PROGRAMA PODEMOS CASA -REVISION TECNICA LOTES

LA MESA -LOTE EL CAMPAMENTO

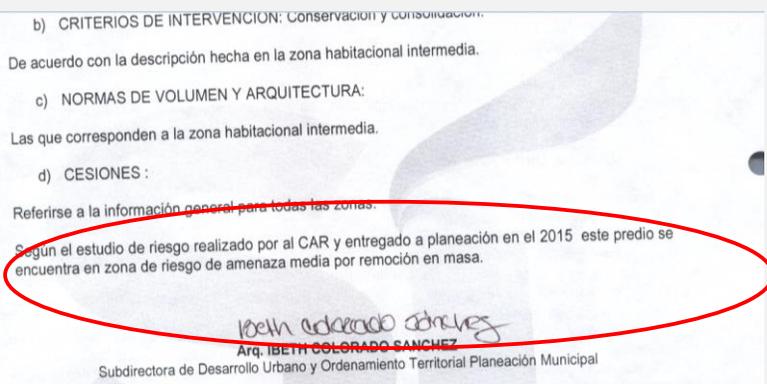
7-No se anexa el **plano topografico** con linderos, coordenadas y amojonamiento
